Autorité environnementale

Avis délibéré de l'Autorité environnementale sur le réaménagement du nœud autoroutier de Chambéry et sur la mise en compatibilité des plans locaux d'urbanisme de Chambéry et de la Motte-Servolex (73)

n°Ae : 2018-010

Figure 3 : plan de description du projet (source : dossier)

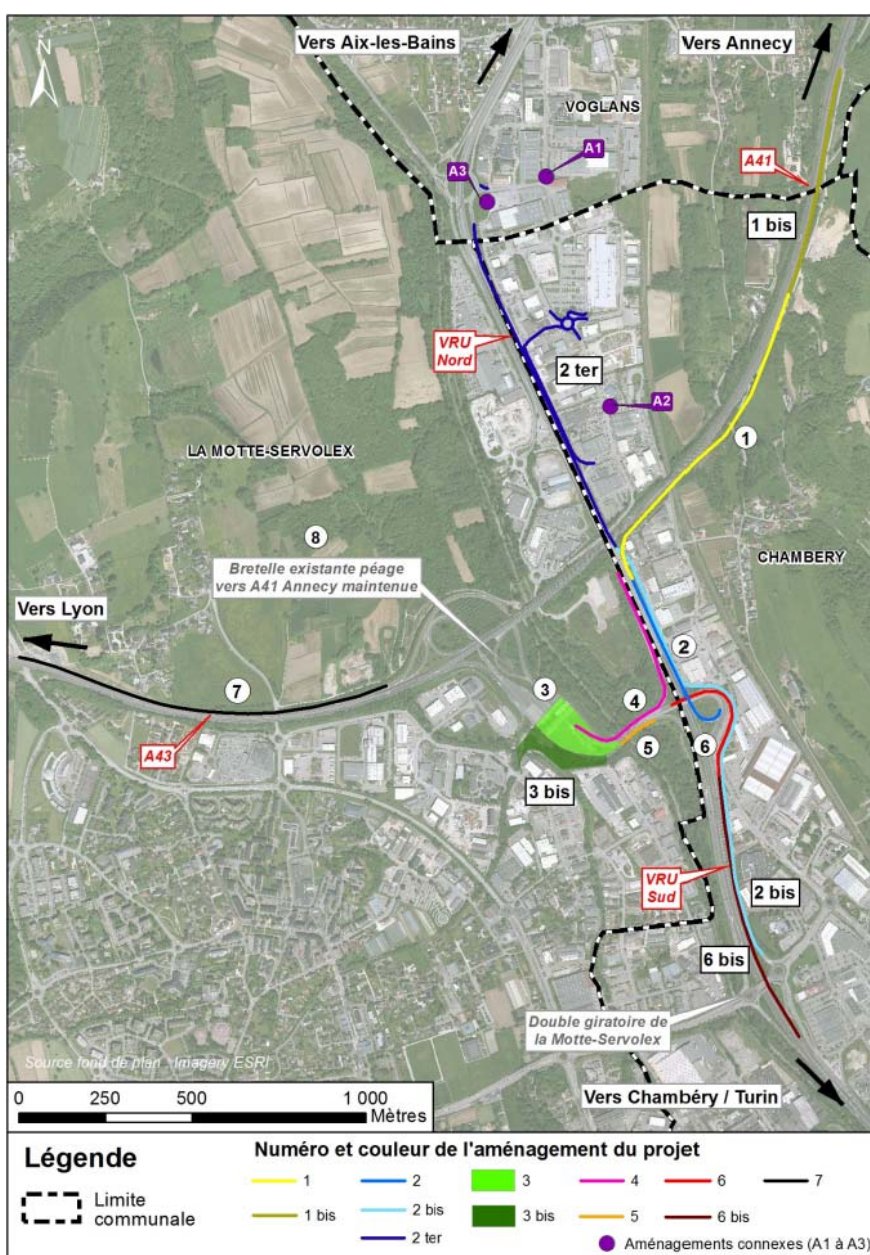
La longueur de la voie qui est ajoutée sur l'A43 (n° 7 sur la figure 3), celle de la 4^e voie ajoutée sur la VRU sud (n° 6 bis), et celle de la bande d'arrêt d'urgence (BAU) réalisée sur l'A41 en continuité de la nouvelle bretelle d'entrée (n° 1 bis) ne sont pas précisées. Il paraît nécessaire d'apporter cette information dans le descriptif du projet.

Des « aménagements connexes » (n° A1 à A3) sont mentionnés mais non inclus au projet ni au périmètre où l'utilité publique sera déclarée. Placés sous maîtrise d'ouvrage de l'intercommunalité Grand Chambéry, le dossier précise qu'ils pourraient faire l'objet d'une autre enquête publique. Il s'agit de deux giratoires et d'un site de covoiturage d'environ 70 places liés fonctionnellement au projet. L'Ae rappelle que la définition d'un projet soumis à évaluation environnementale est indépendante du périmètre de la maîtrise d'ouvrage et de la temporalité de la réalisation des opérations. Quand bien même l'évaluation des impacts n'en serait pas significativement modifiée, il conviendrait d'intégrer ces trois opérations dans le contenu du projet présenté afin de procéder à une évaluation des impacts dans leur globalité.
